KMX7* Nieuw bajonetontwerp december 2021

Beschrijving: KMX7-bajonetontwerpwijziging om de komvastheid in het voetstuk te verbeteren.

Oud ontwerp (rood) met 3 nokken en het nieuwe ontwerp met 4 nokken (groen)

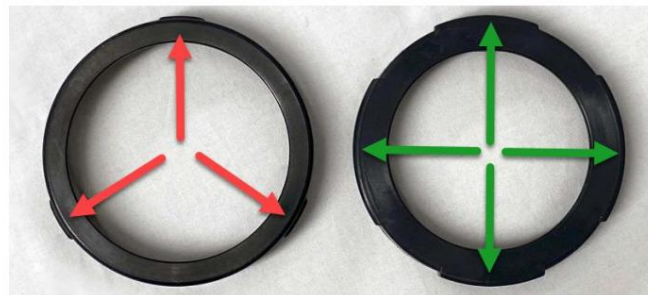
Oorzaak: Als gevolg van onderdelen die buiten de specificaties zijn vervaardigd, kan er een inconsistentie optreden in de vergrendelingspositie en het koppel van de kom. Dit kan ertoe leiden dat de plastic ring breekt, dat de kom vast komt te zitten in het voetstuk of ontgrendelt en tijdens gebruik.

Ontwerpverskil: Er is een nieuw bajonetontwerp ontwikkeld om deze problemen aan te pakken. De nieuwe bajonetoplossing heeft een ander ontwerp en een groter aantal nokken om te voorkomen dat de kom uitwerpt en om het risico op breuk te verminderen.

Servicereparaties: De nieuwe en oude bajonettypen zijn niet uitwisselbaar. Wanneer een enkel onderdeel (plastic ring, kom of kommof) wordt vervangen, moeten de andere componenten op elkaar worden afgestemd.

Voorbeeld: Wanneer een klant een productdatum heeft die **vóór 21D14** is gecodeerd en een **nieuwe kom bestelt**, moet ook de bajonetsluiting **AS00002703** van de kom worden vervangen.
